## KLAIPĖDOS MIESTO SAVIVALDYBĖS ADMINISTRACIJOS VIEJŠŲJŲ PIRKIMŲ KOMISIJA

### DĖL ATSAKYMŲ Į GAUTUS KLAUSIMUS PATEIKIMO

Vadovaudamiesi projekto „Darnaus judumo priemonių įgyvendinimas (Taikos pr.)“ I, II ir III etapų rangos darbų pirkimo atviro (tarptautinio) konkurso būdu (CVP IS ID 5514634) sąlygų aprašo 55 p., atsakome į gautus klausimus:

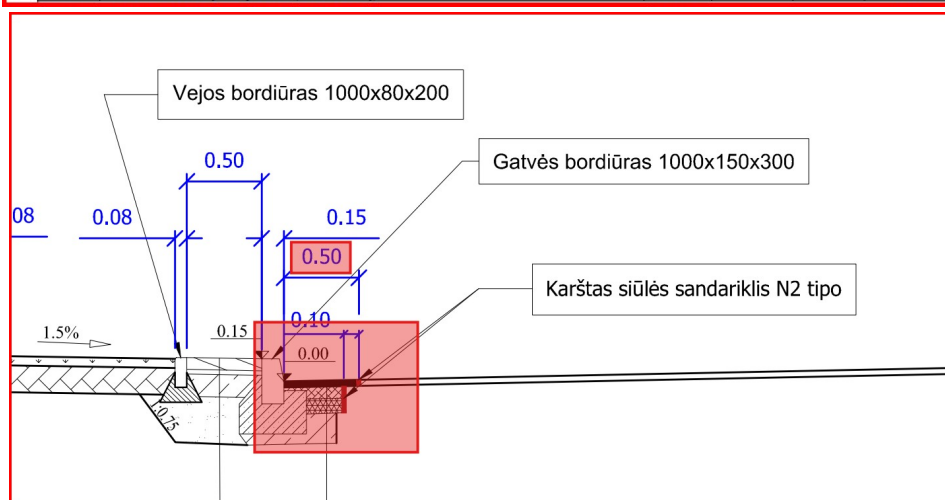
Pateiktuose pirkimo dokumentuose, 2\_ I etapas nuasmenintas projektas, projekto dalyje 2.AT-22S-2015-XX-TDP-SD-02-01, darbų kiekių žiniaraščio 1. Paruošiamieji darbai,

1.4 po. „Esamos asfaltbetonio dangos išardymas“ nurodo dangos frezavimo darbai, bet nenurodomas vidutinis frezuojamos dangos aukštis h-?

Skaičiuojant matematiškai,  $3345 \text{ m}^2 / 1400 \text{ m} / 2 \text{ kelio pusės} = \text{vid. } 1,19 \text{ m pločiu frezuojama}$ , o skersiniuose pjūviuose ties kelio bortais, pateikiama dangų atstatymas 0,5 m pločiu, ar frezavimo dangų kiekiai pateikti teisingi?

Prašome patikslinti ir nurodyti vidutinį frezuojamos asfalto dangos storį metrais, kad visi tiekėjai galėtų vienodai įsivertinti.

Prašome patikslinti ir nurodyti, ar frezuojamos asfalto dangos plotas pateiktas teisingai, kad visi tiekėjai galėtų vienodai įsivertinti.

Prašome įsivertinti ne mažesnę kaip 0,20 m ardomo asfalto sluoksnio storį. Informuojame, kad ardomo asfalto plotas pateiktas teisingai. Atkreipiame dėmesį, jog asfalto danga ardoma ne tik palei bortus, bet ir nuvažose bei kitose projekto sprendiniuose numatytose vietose.

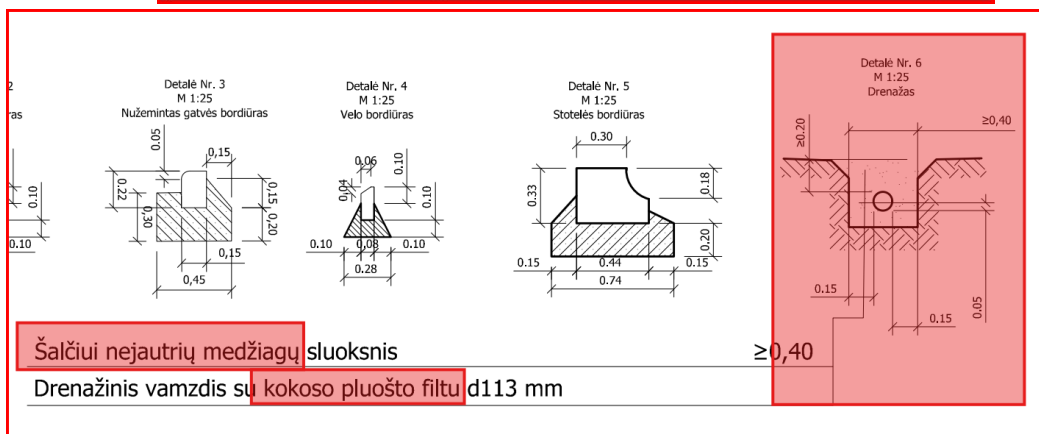
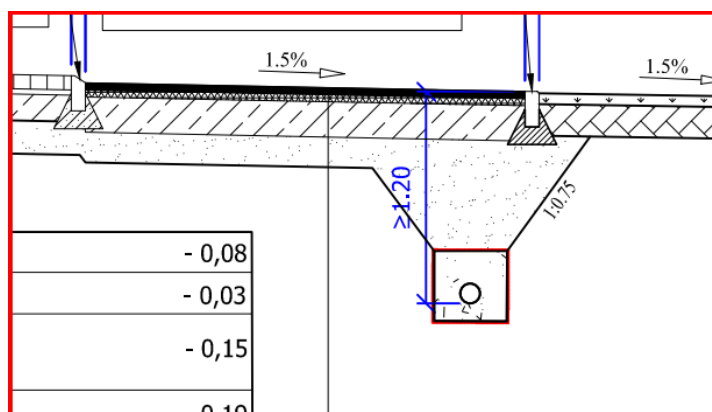
Analizuojant suvestinį sąnaudų kiekių žiniaraštį, kuriame pateikti 3.1 poz. „Sankasos drenažo sistemos iš gofr. perf. PVC d113/126 mm skersmens vamzdžių su **geotekstilės** filtru įrengimas,, darbai, o skersinių pjūvių brėžinyje pateiktas drenažo vamzdis su **kokoso**

pluošto filtru, techninėse specifikacijose apie vamzdžio filtro medžiagiškumą informacijos nepateikta, tad reikalingas patikslinimas.

Analizuojant suvestinį sąnaudų kiekių žiniaraštį, kuriame pateikti 3.3 poz. „Drenažo vamzdžio užpylimas šalčiui atspariu sluoksniu“, darbai, skersinių pjūvių brėžiniuose matyti, kad pateiktas drenažo vamzdis užpildas šalčiui nejautriu medžiagų pasluoksniu, o techninių specifikacijų 7.3.4. „Drenažo įrengimas“ skyriuje pateikta informacija, kad virš drenažo vamzdžio, reikalinga **supilti skaldelės prizme**, tad reikalingas patikslinimas, reikalingas patikslinimas dėl medžiagiškumo.

Prašome patikslinti ir nurodyti, kokį drenažinį vamzdį (geotekstilės ar kokoso plaušo) 3.1 poz. „Sankasos drenažo sistemos iš gofr. perf. PVC d113/126 mm skersmens vamzdžių su geotekstilės filtru įrengimas,, tiekėjams reikalinga įsivertinti, pateikiant patikslintas technines specifikacijas, kad visi tiekėjai galėtų vienodai įsivertinti.

Prašome patikslinti, nurodant medžiagiškumą (AŠAS, ŠNS, skaldele-frakcija?) kokia medžiaga užpilti drenažinį vamzdį 3.3 poz. „Drenažo vamzdžio užpylimas šalčiui atspariu sluoksniu,, tiekėjams reikalinga įsivertinti, pateikiant patikslintas technines specifikacijas, kad visi tiekėjai galėtų vienodai įsivertinti.

Drenažinį vamzdį naudoti su geotekstilės filtru kaip nurodyta SKŽ, drenažinis vamzdis užpilamas šalčiui nejautrių medžiagų sluoksniu, vadovaujantis TS pagrindo konstrukcijoms nurodytais galimais biriųjų medžiagų sluoksniais.

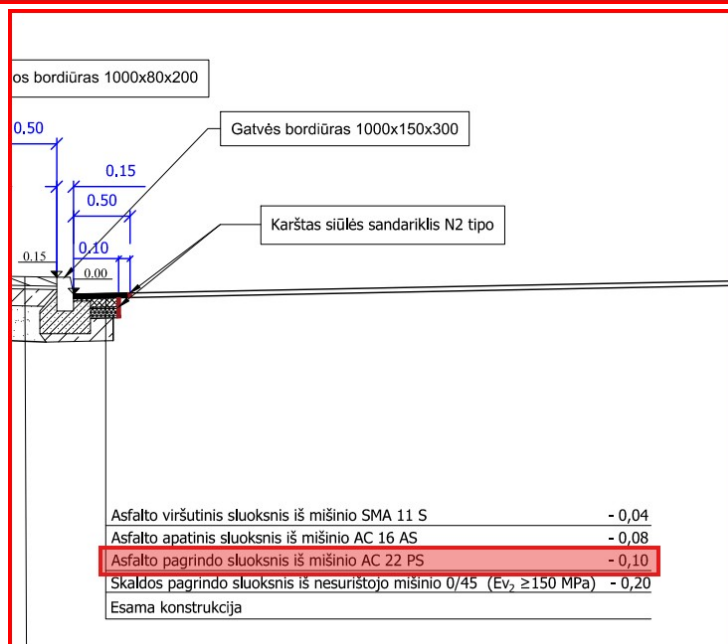
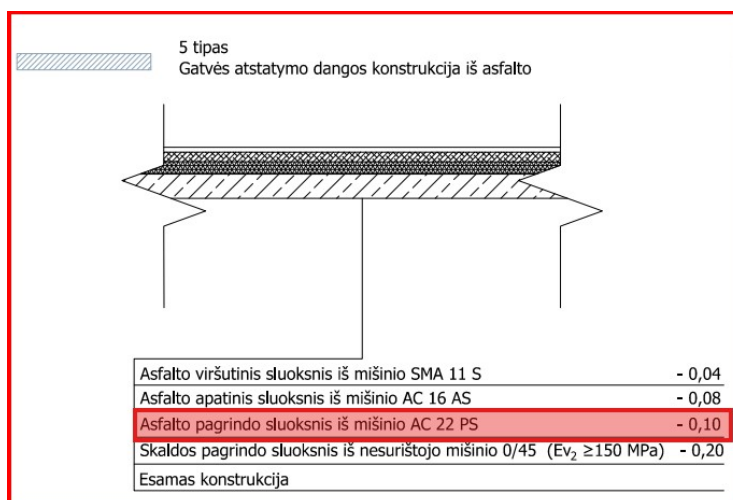
Analizuojant suvestinį sąnaudų kiekių žiniaraštį, kur, skyriuje Nr. 8. Gatvės atstatymo dangos konstrukcijos įrengimas pateikta 8.7 poz. „N2 tipo karštasis siūlių sandariklis „asfaltas prie asfalto“, (200 g/m) (įsivertinti asfalto sluoksnių skaičių),„ darbų pozicija, o skyriuje Nr. 11. Gatvės DK 10 klasės dangos konstrukcijos įrengimas“ siūlių sandariklis „asfaltas prie asfalto“ nenumatytas.

Analizuojant suvestinį sąnaudų kiekių žiniaraštį, kur, poz. 8.2 „Asfalto pagrindo sluoksnis iš mišinio AC 32 PS, h=0,10 m“ asfalto pagrindo mišinys AC 32 PS, o poz. 11.3

„Asfalto pagrindo sluoksnis iš mišinio AC 22 PS, h = 0,10m“, kur asfalto pagrindo mišinys AC 22 PS. Visuose skersiniuose pjūviuose pateikiamas asfalto pagrindo mišinys AC 22 PS, reikalingas patikslinimas.

Prašome patikslinti ir nurodyti, ar tiekėjams reikalinga įsivertinti „N2 tipo karštasis siūlių sandariklis „asfaltas prie asfalto“, (200 g/m) (įsivertinti asfalto sluoksnių skaičių)“ darbus, jei taip, prašome papildyti suvestinį darbų kiekių žiniaraštį, kad visi tiekėjai galėtų vienodai įsivertinti.

Prašome patikslinti ir nurodyti, kokį asfalto mišinį tiekėjams reikalinga įsivertinti poz. 8.2 „Asfalto pagrindo sluoksnis iš mišinio AC 32 PS, h=0,10 m“, kad visi tiekėjai galėtų vienodai įsivertinti.

Įsivertinti reikia. 8.7 poz. „N2 tipo karštasis siūlių sandariklis „asfaltas prie asfalto“, (200 g/m) (įsivertinti asfalto sluoksnių skaičių) reikšmė duota bendrai visai projekto apimčiai. Pateikiame patikslintą SKŽ, kuriame yra patikslintas 8.2 eilutės pavadinimas. Naudojamas asfalto mišinys – AC 22 PS.

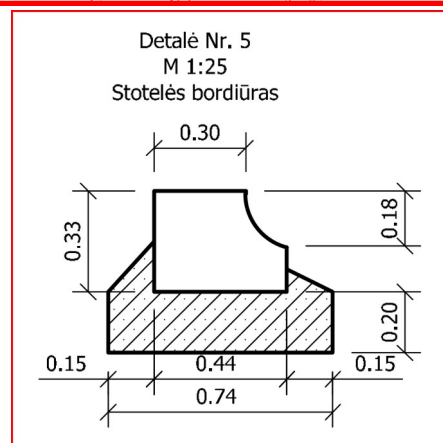
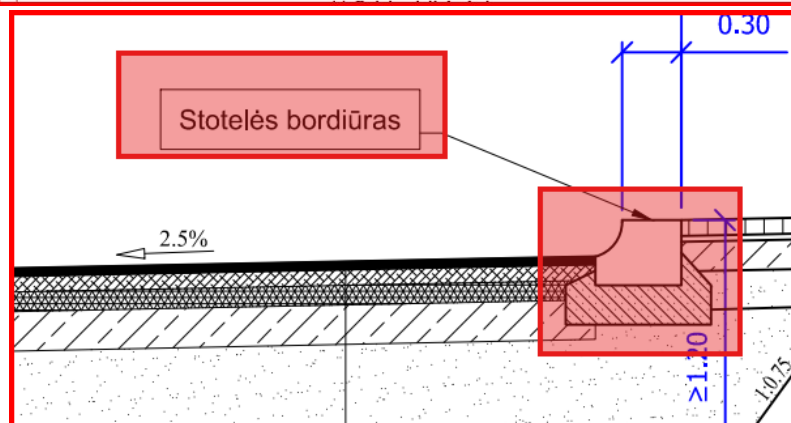
Analizuojant suvestinį sąnaudų kiekių žiniaraštį, kuriame nurodomi poz.13.3 „Autobusų bordiūrų 1000x400x310 įrengimas ant betono (C20/25) pagrindo“ įrengti autobusų sustojimų bordiūrus. Skersiniuose pjūviuose pateikiami bordiūrų parametrai skiriasi nuo suvestinio sąnaudų kiekių žiniaraščio pateikiamų bordiūrų matmenų, techninėse specifikacijose nėra pateikta jokios informacijos apie šio tipo bordiūrus. Tokio tipo bordiūrais Lietuvos gamintojai negamina ir neprekiauja, tad reikalingi patikslinimai.

Prašome patikslinti ir nurodyti, kokie autobusų bordiūrų parametrai (matmenys) turi būti įrengti įgyvendinant projektinius sprendinius šiame projekte, pateikiant technines specifikacijas, kad visi tiekėjai galėtų vienodai įsivertinti.

Prašome patikslinti ir nurodyti, ar tiekėjai gali įsivertinti analogus šiems autobusų bordiūrų parametrų, kad visi tiekėjai galėtų vienodai įsivertinti.

Prašome patikslinti ir nurodyti, kur tiekėjai gali įsigyti šiuos autobusų bordiūrus nurodant gamintoja ar tiekėją, kad įgyvendinant šiuos projektinius sprendinius mieste vyrautų darbų seka, vientisumas, kad visi tiekėjai galėtų vienodai įsivertinti.

Prašome vadovautis projekte nurodyta informacija ir matmenimis. Teikiame kelis pavyzdžius, kurie yra projekte numatyti matmenų:

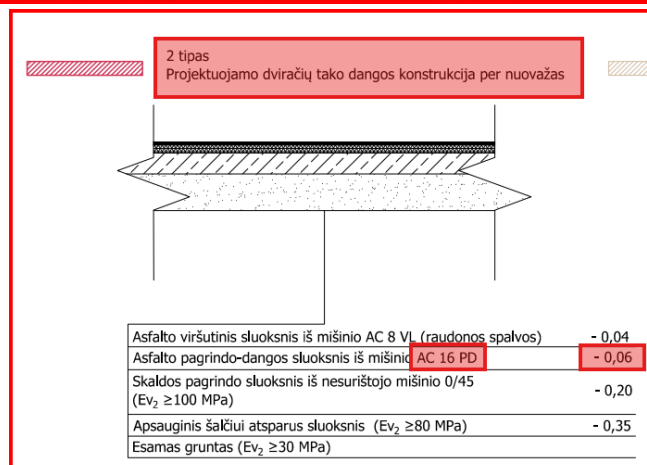
Analizuojant suvestinį sąnaudų kiekių žiniaraštį, kuriame nurodoma poz.12.6 „Nerūdijančio plieno turėklas su dvigubu porankiu“ turėklų įrengimo darbai. Skersiniuose pjūviuose pateikiamas tik laiptų pjūvis, o informacijos apie turėklus nepateikta, taip pat ir techninėse specifikacijose nėra pateikta jokios informacijos, tad reikalingi patikslinimai.

Prašome patikslinti ir pateikti technines specifikacijas darbų pozicijai 12.6 „Nerūdijančio plieno turėklas su dvigubu porankiu“ įgyvendinti, kad visi tiekėjai galėtų vienodai įsivertinti.

Pateikiame detalizuotą turėklo brėžinį. Teikiame turėklo technines specifikacijas: Turėklų statramstis turi būti pagamintas iš nerūdijančio plieno vamzdžio stačiakampio formos 25x50x20 mm, turėklų porankiai sujungiami 10 mm storio nerūdijančio plieno strypais, turėklų dvigubas porankis gaminamas iš apvalaus nerūdijančio plieno vamzdžio d40 t-2-3 mm. Statramsčiai įrengiami betoniniuose poliuose (betonas C25/30 XC2; armatūra B500C kl.).

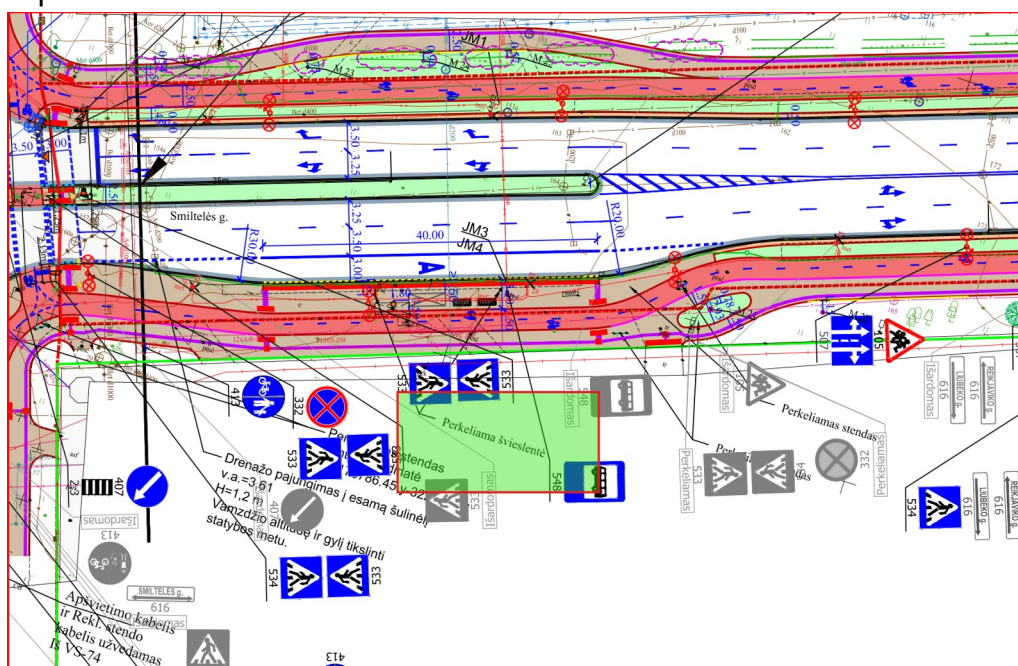
Prašome patikslinti ir nurodyti, kokio akmens skaldos atsijas (žvirgždo, dolomito ar granito) darbų pozicijose „Išlyginamasis sluoksnis iš skaldos atsijų 0/5, h=0,03 m“ tiekėjams reikalinga įsivertinti, kad visi tiekėjai galėtų vienodai įsivertinti.

Prašome tiekėjų įsivertinti dolomito skaldos atsijas 0/5.

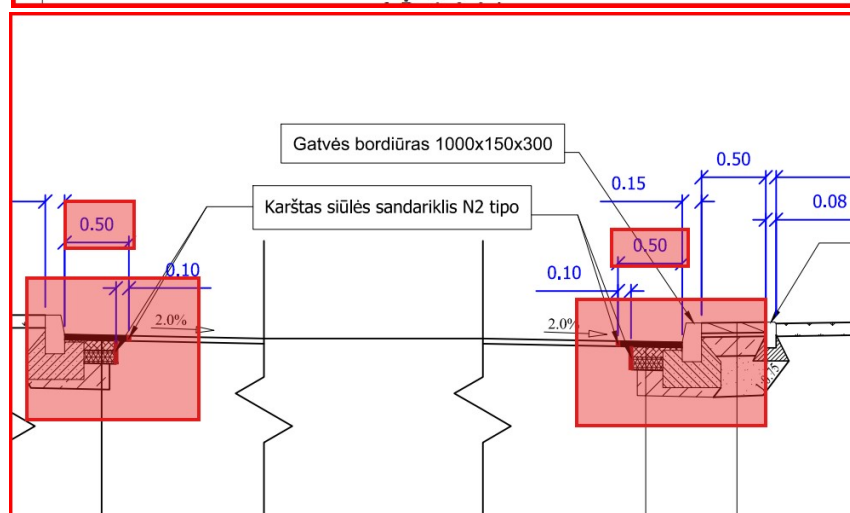
Pateiktuose pirkimo dokumentuose, 3\_ II etapas nuasmenintas projektas, projekto dalyje 2.AT-22S-2015-XX-TDP-SD-02-02, darbų kiekių žiniaraščio 1. Paruošiamieji darbai, 1.4 po. „Esamos asfaltbetonio dangos išardymas“ nurodo dangos frezavimo darbai, bet nenurodomas vidutinis frezuojamos dangos aukštis h-?

Skaičiuojant matematiškai, 5420 m<sup>2</sup> / 1100 m / 2 kelio pusės = vid. 2.46 m pločiu frezuojama, o skersiniuose pjūviuose ties kelio bortais, pateikiama dangų atstatymas 0,5 m pločiu, ar frezavimo dangų kiekiai pateikti teisingi?

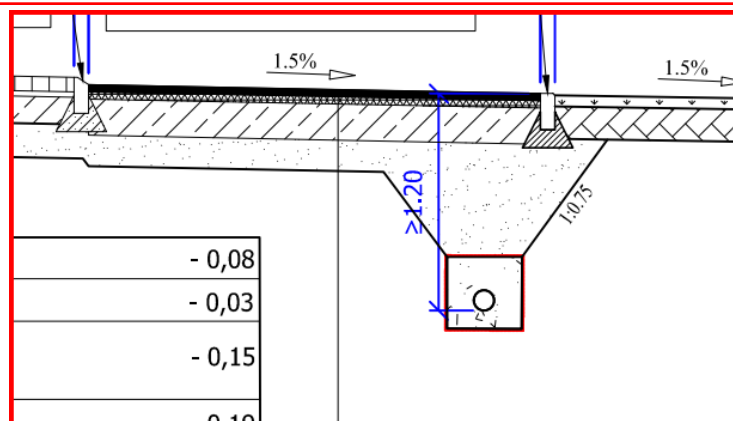
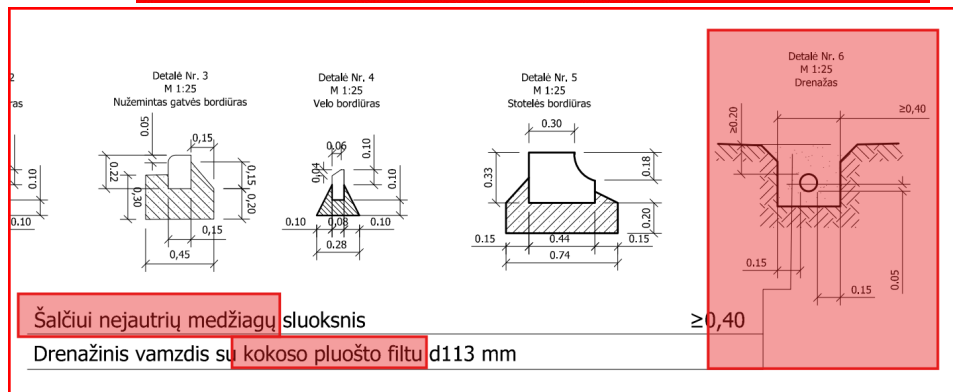
Pateiktuose pirkimo dokumentuose, 3\_ II etapas nuasmenintas projektas, projekto dalyje 2.AT-22S-2015-XX-TDP-SD-02-02, darbų kiekių žiniaraščio 3. Drenažo įrengimas.

Analizuojant suvestinį sąnaudų kiekių žiniaraštį, kuriame pateikti 3.1 poz. „Sankasos drenažo sistemos iš gofr. perf. PVC d11/126 mm skersmens vamzdžių su geotekstilės filtru įrengimas,, darbai, o skersinių pjūvių brėžinyje pateiktas drenažo vamzdis su kokoso pluošto filtru, techninėse specifikacijose apie vamzdžio filtro medžiagiškumą informacijos nepateikta, tad reikalingas patikslinimas.

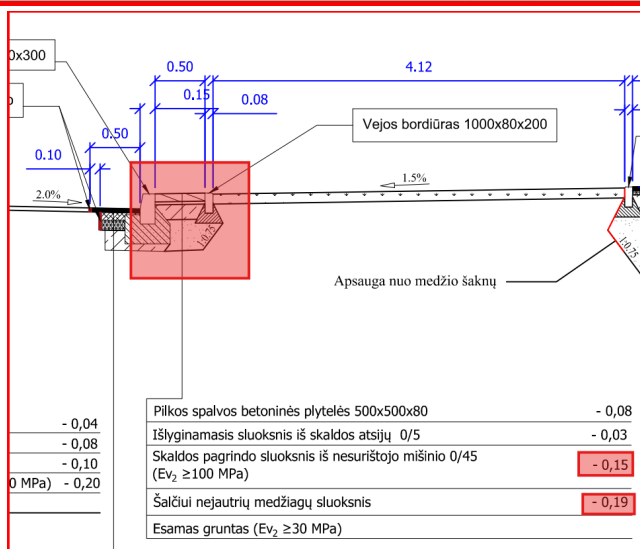
Pateiktuose pirkimo dokumentuose, 3\_ II etapas nuasmenintas projektas, projekto dalyje 2.AT-22S-2015-XX-TDP-SD-02-02, darbų kiekių žiniaraščio 7. Gatvių eksploatavimo juostos dangos konstrukcijos įrengimas

Analizuojant suvestinį sąnaudų kiekių žiniaraštį, kuriame pateikti 7.1 poz. „Šalčiui nejautrių medžiagų sluoksnio įrengimas, h = 0,19 m“ nustatyta, kad vertinant vidutinį smėlio sluoksnio storį, gaunasi mažesnis, nei I etape atliekant identiškus darbus (pjūviai identiški), o iš skersinių pjūvių matyti, kad vizualiai smėlio pasluoksnis dvigubai storesnis, nei skaldos pagrindo pasluoksnis, todėl manytina, kad pateikti smėlio kiekiai yra per maži, tad reikalingas patikslinimas.

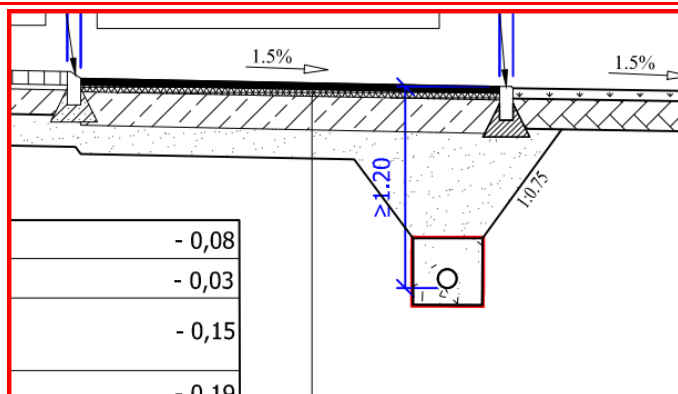
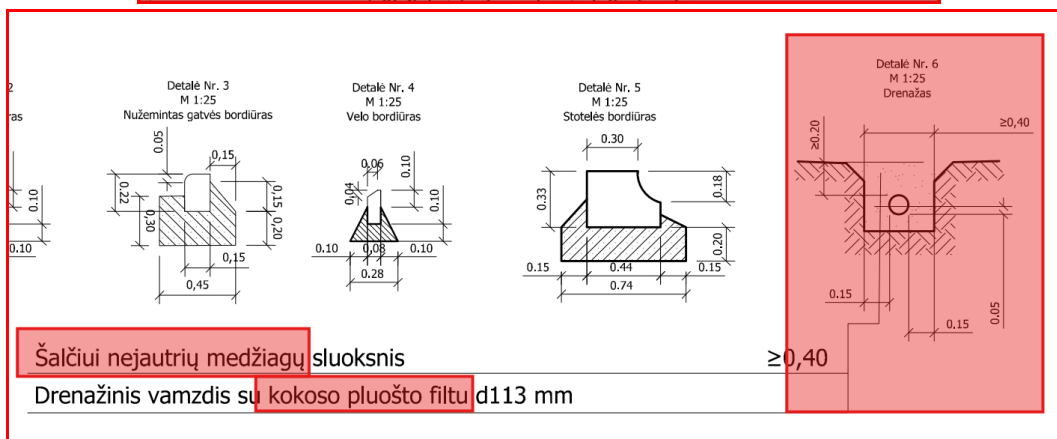
Pateiktuose pirkimo dokumentuose, 4\_ III etapas nuasmenintas projektas, projekto dalyje 2.AT-22S-2015-XX-TDP-SD-02-03, darbų kiekių žiniaraščio 3. Drenažo įrengimas.

Analizuojant suvestinį sąnaudų kiekių žiniaraštį, kuriame pateikti 3.1 poz. „Sankasos drenažo sistemos iš gofr. perf. PVC d11/126 mm skersmens vamzdžių su geotekstilės filtru įrengimas,, darbai, o skersinių pjūvių brėžinyje pateiktas drenažo vamzdis su kokoso pluošto filtru, techninėse specifikacijose apie vamzdžio filtro medžiagiškumą informacijos nepateikta, tad reikalingas patikslinimas.

Analizuojant suvestinį sąnaudų kiekių žiniaraštį, kuriame pateikti 3.3 poz. „Drenažo vamzdžio užpylimas šalčiui atspariu sluoksniu,, darbai, skersinių pjūvių brėžiniuose matyti, kad pateiktas drenažo vamzdis užpildytas šalčiui nejautriu medžiagų pasluoksniu, o techninių

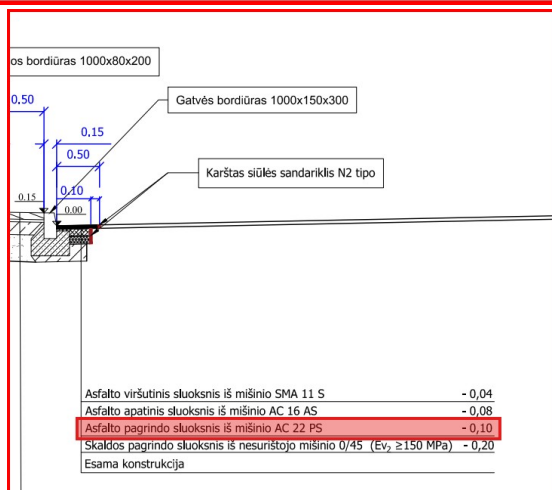
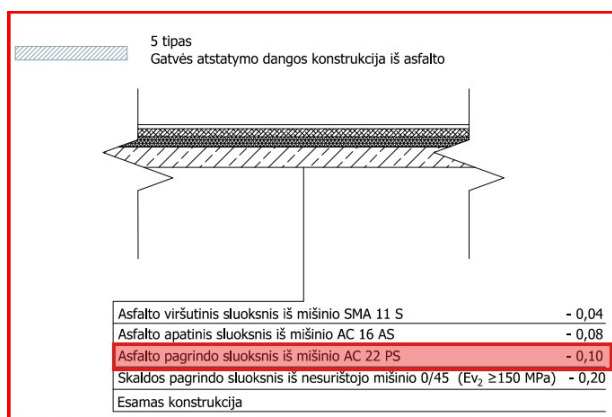
Pateiktuose pirkimo dokumentuose, 4\_ III etapas nuasmenintas projektas, projekto dalyje 2.AT-22S-2015-XX-TDP-SD-02-03, darbų kiekių žiniaraščio skyrius Nr. 10. Gatvės DK 10 klasės dangos konstrukcijos įrengimas

Analizuojant suvestinį sąnaudų kiekių žiniaraštį, kur, skyriuje Nr. 8. Gatvės atstatymo dangos konstrukcijos įrengimas pateikta 8.7 poz. „N2 tipo karštasis siūlių sandariklis „asfaltas prie asfalto“, (200 g/m) (įsivertinti asfalto sluoksnių skaičių),„ darbų pozicija, o skyriuje Nr. 11. Gatvės DK 10 klasės dangos konstrukcijos įrengimas“ siūlių sandariklis „asfaltas prie asfalto“ nenumatytas.

Analizuojant suvestinį sąnaudų kiekių žiniaraštį, kur, poz. 8.2 „Asfalto pagrindo sluoksnis iš mišinio AC 32 PS, h=0,10 m“ asfalto pagrindo mišinys AC 32 PS, o poz. 11.3 „Asfalto pagrindo sluoksnis iš mišinio AC 22 PS, h = 0,10m“, kur asfalto pagrindo mišinys AC 22 PS. Visuose skersiniuose pjūviuose pateikiamas asfalto pagrindo mišinys AC 22 PS, reikalingas patikslinimas.
